# PROCÈS-VERBAL

## COMMISSION DES TERRAINS ET INSTALLATIONS SPORTIVES

PV n° 7

Réunion 04 avril 2024, 13h30, Astragale DIJON

● **MAIZIERES – STADE MUNICIPAL – NNI 703250101**

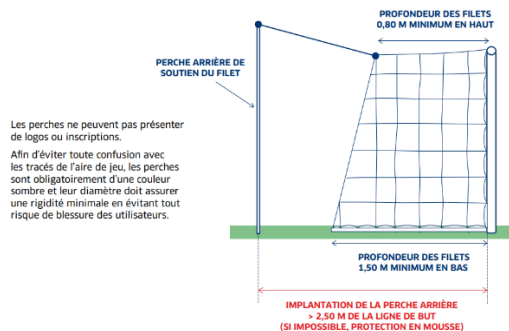
- ✓ **Elle rappelle que la hauteur sous la barre transversale des buts doit être mise en conformité (2,44 m). La non-conformité est à lever avant la prochaine rencontre officielle (photos à transmettre).**
- ✓ **Elle rappelle que les filets doivent être soutenus par des tendeurs fixés à deux ou trois perches de couleurs sombres. Ces perches sont implantées en arrières des buts, hors de la zone de sécurité autant que possible :**

- ✓ **La protection de l'aire de jeu à l'arrière des bancs de touche doit être conçue pour empêcher les contacts avec le public en passant derrière ceux-ci. Une distance de 1m minimum est conseillée**

**Elle demande, à la collectivité, de faire le nécessaire et de fournir des photos des travaux réalisés avant le 30/06/2024. Elle constate la non-conformité mineure suivante :**

**Elle demande, à la collectivité, de faire le nécessaire et de fournir des photos des travaux réalisés avant le 30/06/2024.**

**La commission, au regard des éléments transmis, classe cette installation en niveau T6 jusqu'au 04/04/2034 sous réserve de la levée des non-conformités citées et de la fourniture des documents demandés avant le 30/06/2024.**
